Oggetto: [ID:7579] MANFREDONIA (FG): progetto per la realizzazione di un impianto di produzione agro-voltaico, della potenza di picco pari a **62,148 MW** sito nel comune di Manfredonia (FG) - località “Borgo MezzanoneMacchia Rotonda” nonché delle opere connesse e delle infrastrutture indispensabili alla costruzione e all’esercizio dell’impianto.

Proponente: ENERGIE ALTERNATIVE S.R.L.

Parere tecnico istruttorio della Direzione generale archeologia belle arti e paesaggio del MIC

Fig. 4. Elaborato A6SJ8A1_DOC_B01-SIA Studio di Impatto ambientale. Alternative localizzative

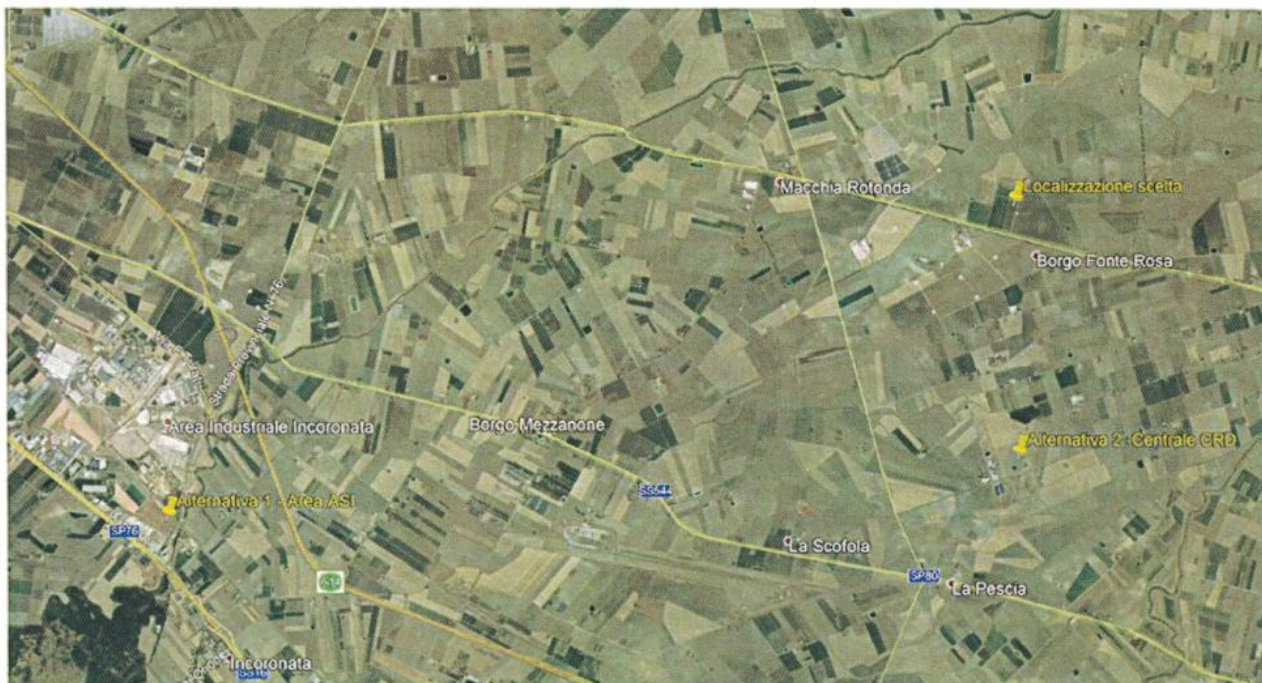
CONSIDERATO inoltre la rete tratturale presente nell'area buffer del progetto e che la stessa rappresenta una testimonianza secolare ininterrotta dei percorsi di genti e armenti da epoca antica ad oggi, ulteriore conferma della continuità storico-topografica dell'arteria antica di percorrenza e attraversamento del territorio, ed in quanto tale sottoposta a regime di vincolo archeologico ai sensi della parte II del Codice BB.CC., D.M. 22/12/1983, e tutelata come "Ulteriore Contesto Paesaggistico" ai sensi dell'art. 143 del medesimo Codice e del PPTR vigente.
